Oggetto: **PNRR – Missione 5 componente 2 Investimento 2.1 – Riqualificazione funzionale area sportiva “Turri” - Lotto 1 “Nuova Scuola media “E.Fermi” e sistemazione esterna”.**  
**PROGETTO DEFINITIVO - CUP: G71B21004430009** Indizione Conferenza dei Servizi  
**decisoria** ai sensi Legge 241/90 e s.m.i. per l'espressione dei pareri di competenza.  
Prot.48521 del 17.11.2022

**VERBALE DELLA CONFERENZA DEI SERVIZI DEL 22.12.2022**

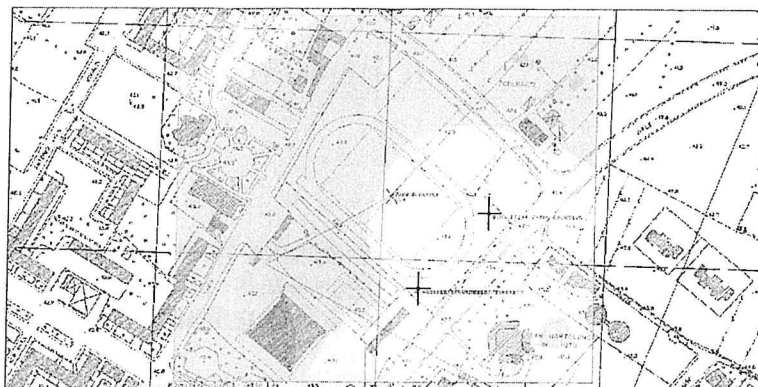
Nell'area interessata dall'opera in progetto sono al momento presenti alcuni impianti di telefonia mobile, posti su torri faro ai lati del Campo Sportivo Turri (si veda immagine sotto riportata):

La documentazione tuttavia non mostra tali impianti, che evidentemente saranno rimossi e ricollocati in altra posizione. Si ricorda che l'impatto elettromagnetico in corrispondenza dell'opera (edificio scolastico, pertinenze e giardino) sarà valutato da ARPAT nell'ambito dei procedimenti D.lgs. 259/2003, che i gestori dovranno attivare, per la verifica del rispetto dei valori di legge (L. 36/2001 e relativo D.P.C.M. 08/07/2003).
